WOLU-INTER-QUARTIERS ASBL

Concerne : demande d'un permis mixte d'urbanisme et d'environnement 1A pour transformer et agrandir le Woluwe Shopping Center par la construction d'un deck parking et de bâtiments commerciaux.

Figure 35 : Principe de réorganisation de l'accès nord Lambert

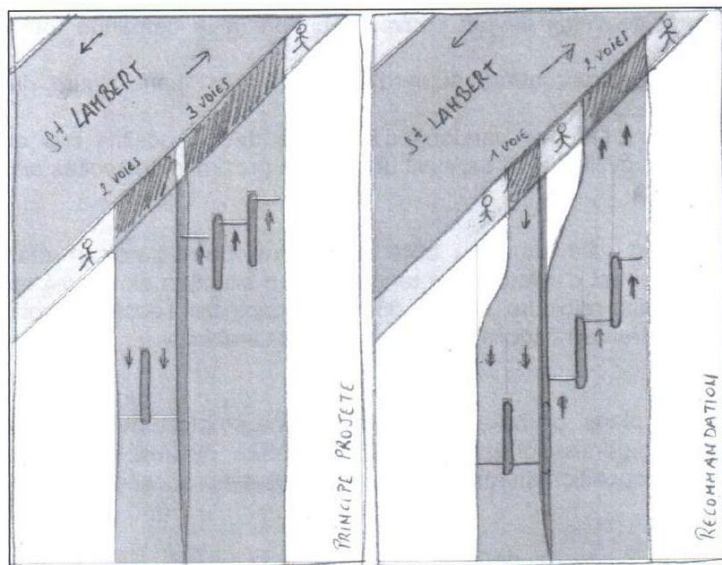
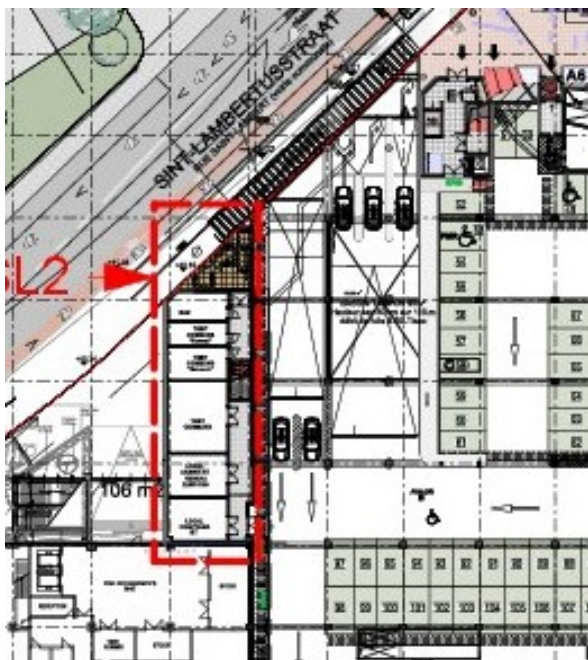
Nous constatons qu'il existera un conflit entre la circulation des piétons sur le trottoir de la rue Saint-Lambert au niveau des entrées et sorties du parking dit Saint-Lambert Nord. Si le demandeur a accepté d'ajouter les murs qui entourent ces entrées et sorties afin d'améliorer la visibilité entre piétons et automobilistes, il n'en reste pas moins qu'il existe 5 entrées/sorties.

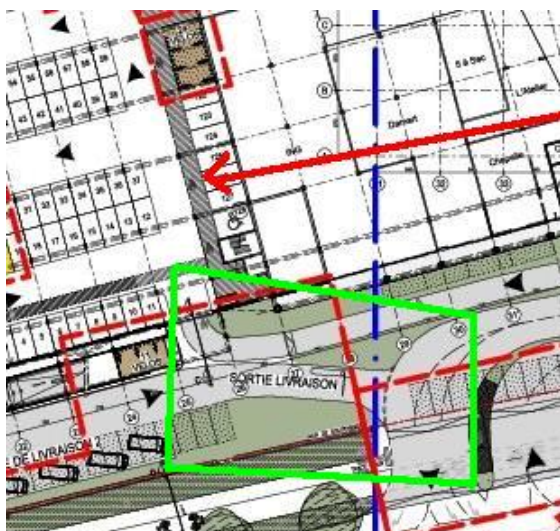
Lors de l'étude d'incidences, un plan a été proposé qui permettrait de réduire de 5 à 3 ces entrées/sorties, ce qui offrirait aux piétons un « îlot de sauvegarde » ; malheureusement cette idée n'est pas reprise dans la demande.

Nous demandons que cette proposition soit réalisée.

A Saint-Lambert Nord, nous demandons que le principe des entrées et sorties du parking proposées dans le cadre de l'étude d'incidences, soit réalisé.

La servitude est en gris pointée par la flèche rouge. La zone de conflit est en vert.

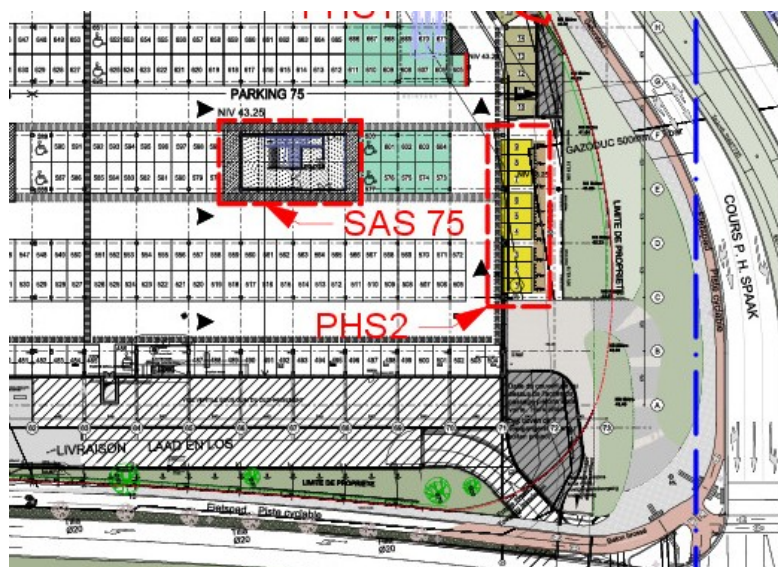
Nous constatons que la servitude piétonne/cycliste qui doit rester ouverte 24h/24h, déjà peu confortable aujourd'hui, le sera encore moins avec ce projet. Pourquoi ne pas profiter de cette opportunité pour l'améliorer.

Aujourd'hui son tracé en zig zag peu pratique au départ de la rue Saint-Lambert, restera le même mais, la servitude débouchera du côté du boulevard d'abord sur le by-pass « voiture » venant du parking 75, et cela, après un mur qui empêche toute visibilité réciproque, débouchera par après sur la sortie des livraisons du quai n° 2 et ensuite se retrouvera dans le flux des voitures qui quittent le Shopping. La sécurité des piétons et cyclistes à cet endroit n'est pas garantie. **Il faut modifier le projet afin d'aménager une véritable servitude confortable et sécurisée.**

Nous demandons que **la servitude de passage** piéton/cycliste soit revue complètement afin de garantir une sécurité totale à ses utilisateurs.

Figure 93 : Traversée piétonne du boulevard

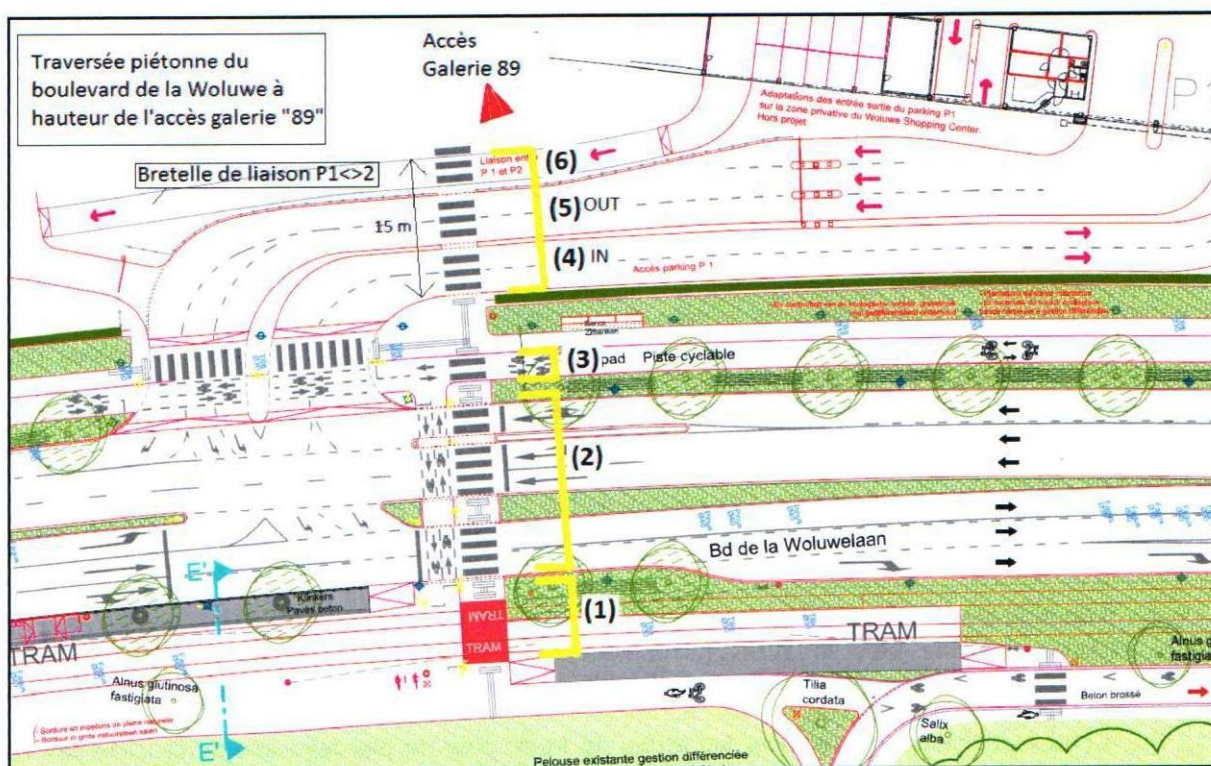
- La deuxième section (2) est la traversée du boulevard qui comme aujourd'hui comporte 2 bandes par sens. On note que l'îlot refuge n'est pas très large mais avec plus de 3 mètres il doit permettre l'attente des usagers en sécurité. La traversée des deux bandes de circulation en direction du nord doivent non seulement être protégées du trafic qui circulent sur le boulevard dans le sens sud>nord, mais aussi du trafic qui en sortie du parking emprunte la direction nord.

- L'usager traverse ensuite la piste cyclable comme en situation existante (3) pour accéder au trottoir côté « ville ».
- Pour atteindre l'accès de la galerie 89 du WSC, l'usager doit franchir les bretelles d'entrées (4) et de sortie du parking (5) ainsi que la bretelle de liaison entre le P1 et le P2 (6) La distance à franchir est de 15 mètres.

Le risque de conflit qui apparait pour cette section résulte du fait que les clients motorisés qui quittent le parking et viennent de « badger » pourraient être tentés d'accélérer.

Donc, ce « parcours » comprend la traversée des voies du tram, la traversée des 2 bandes de circulation direction Zaventem, la traversée des 3 bandes direction Woluwe-Saint-Pierre, la piste cyclable à double sens, les 2 bandes de circulation entrante dans le Shopping, les 2 bandes de circulation sortante du Shopping et puis enfin le by-pass entre les parkings du Shopping, 12 donc au total. Tout cela avec des feux tricolores qui ne leur seront certainement pas toujours favorables. Ou encore dans le parking, quand le feu devient vert pour la sortie et/ou l'entrée des véhicules au moment-même où les piétons tendent de passer ! Cette situation sera encore plus critique lorsque le tram 94 déposera son lot de passagers et ce n'est pas le minuscule îlot prévu au centre du boulevard qui nous rassure.

Il n'est pas admissible qu'un nouveau projet propose une sécurité aléatoire pour les piétons.

Nous demandons que **la sécurité des piétons au niveau du carrefour « J-F Debecker »** soit mieux organisée au sein du Woluwe Shopping Center.

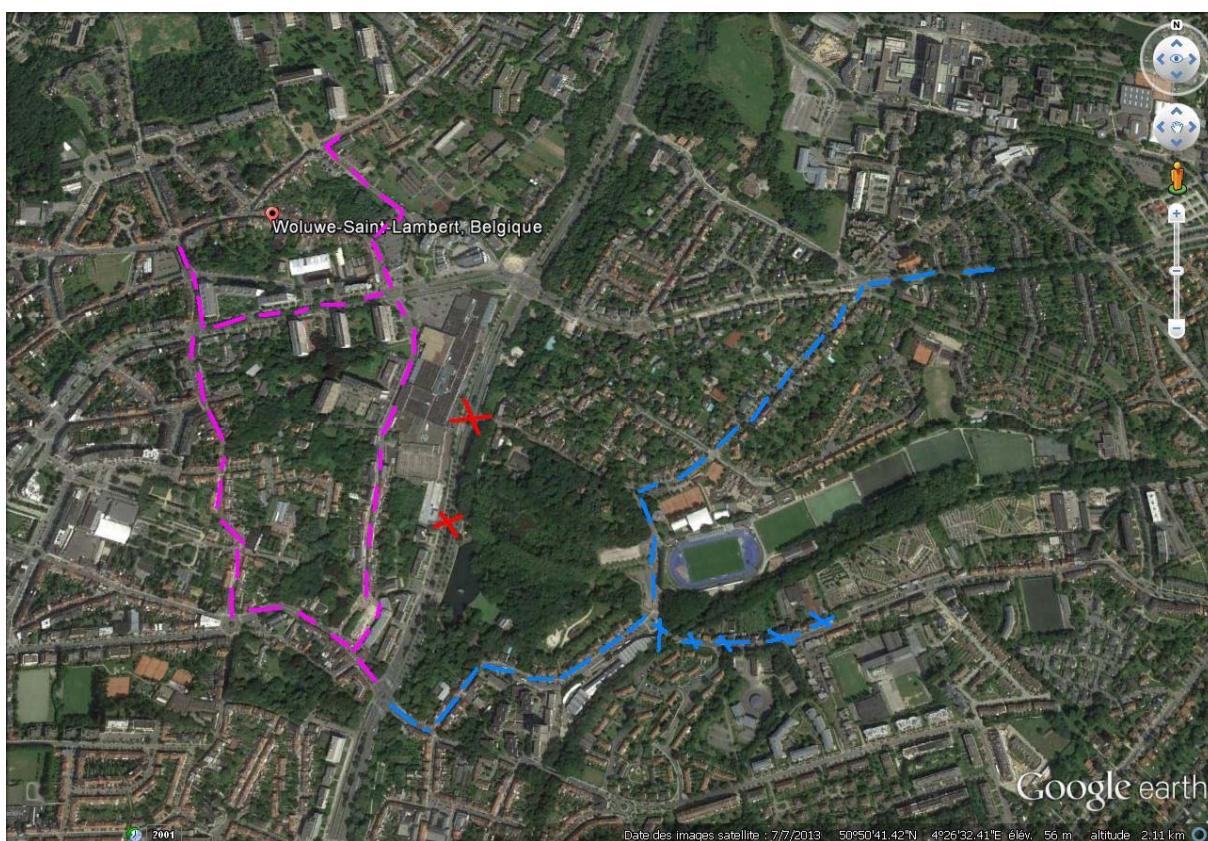
Nous demandons le maintien du tourne-à-gauche actuel devant l'étang Malou et la suppression des deux

nouveaux carrefours avec le maintien d'une traversée piéton/cycliste à la demande au niveau plus ou moins de l'avenue Jean-François de Becker.

On conserve le tourne-à-gauche actuel qui se situe un peu avant l'avenue Vandervelde, on aménage différemment l'arrivée des voiries et du tram au niveau du tunnel. On garde les deux bandes « tunnel », on place une bande à côté du tunnel, puis seulement ensuite les voies du tram et enfin une bande latérale (et non deux) le long de la zone verte. On permet donc, comme aujourd'hui, aux voitures qui viennent de l'avenue de Tervueren, de tourner à gauche avant le feu pour se rendre dans les parkings du Shopping.

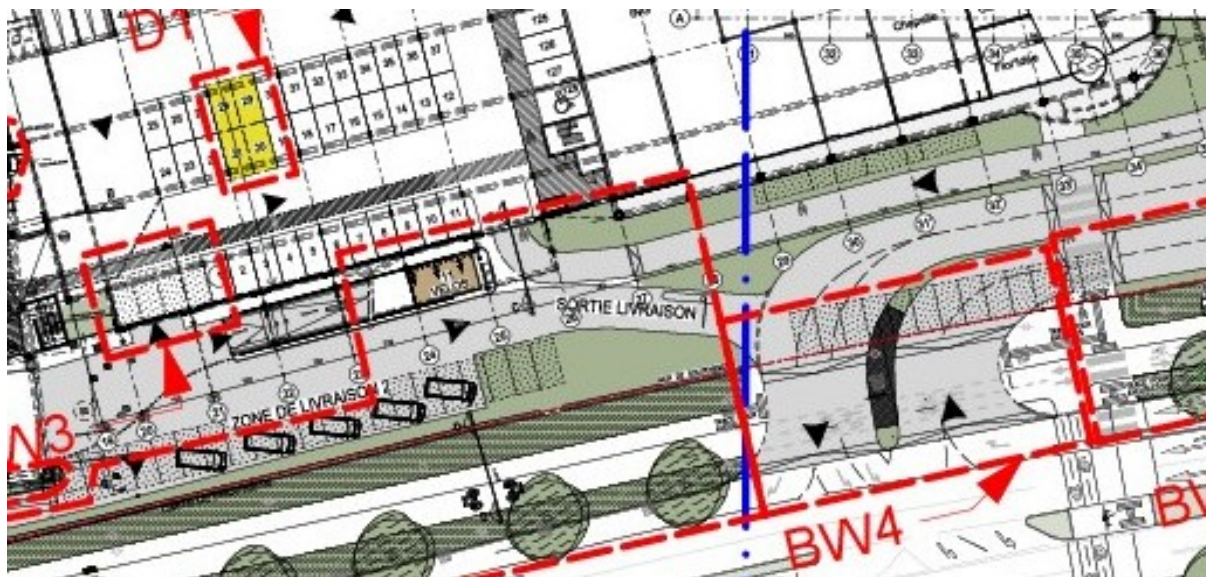
Le demandeur propose de fermer l'entrée lorsque le boulevard sera réaménagé.

Nous demandons la fermeture immédiate sans condition.

De plus, nous demandons la fermeture également des sorties afin de diminuer la charge de la circulation dans la rue Saint-Lambert.

La fermeture temporaire de ces entrées et sorties ont démontré que c'était tout à fait faisable.

Nous demandons **la fermeture totale de Saint-Lambert Sud**, entrées comme sorties tout en garantissant une sortie de secours en cas d'urgence.

Figure 18 : Nombre total des entrées et sorties hebdomadaires du parking – comparaison 2006-2013

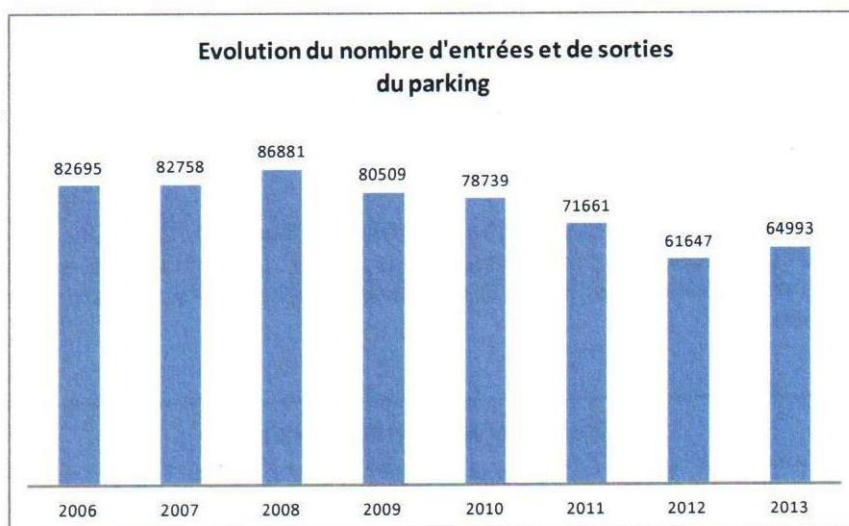
1. Les chiffres de l'observatoire de la mobilité démontre que depuis 2006, le nombre d'entrées et sorties hebdomadaires est passé de 82.695 en 2006 à 64 993 en 2013, soit une réduction de plus de 20 %.

Le projet actuel propose une augmentation de 20,9 % de surface commerciale.

Sans changement de comportement, on peut dire que l'évolution sera de 64 993 X 20,9 %, on arrivera dès lors à 78 577 entrées et sorties du parking.

En 2008, **le parking dans sa configuration actuelle**, a accueilli 86.881 entrées et sorties, soit 8 304 de plus que la fréquentation potentielle future du parking.

Ces deux points de vue indiquent que la construction des étages de parkings sont inutiles et ne pourraient en fin de compte qu'avoir un résultat inverse à la politique régionale qui est de développer la mobilité douce et, a contrario, diminuer la pression automobile en ville.

Nous demandons que **les étages de parkings supplémentaires proposés dans le dossier ne soient pas construits.**
